Č.j.: KRPJ-44160-2/ČJ-2022-160706

II/403 Urbanov - průtah – sdělení

Dopravnímu inspektorátu Policie ČR Územní odbor Jihlava byla doručena Vaše žádost o stanovisko ke společnému územnímu a stavebnímu řízení na akci: „II/403 Urbanov - průtah“.

Obrázek 11 – Umístění přechodů v blízkosti zastávky

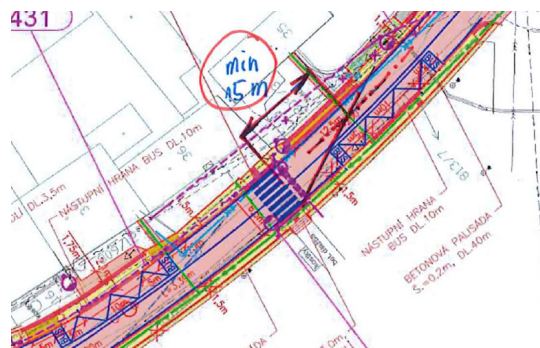
Pro vydání kladného stanoviska požaduje PČR DI Jihlava úpravu projektu tak, aby umístění přechodu v blízkosti zastávky bylo v souladu s ČSN 73 6425-1 Navrhování zastávek čl. 6.2.1.15, aby byla dodržena potřebná vzdálenost od přilehlé hrany přechodu (bližší k zastávce) ke konci stojícího vozidla na zastávce pro zajištění rozhledu pro řidiče na chodce.
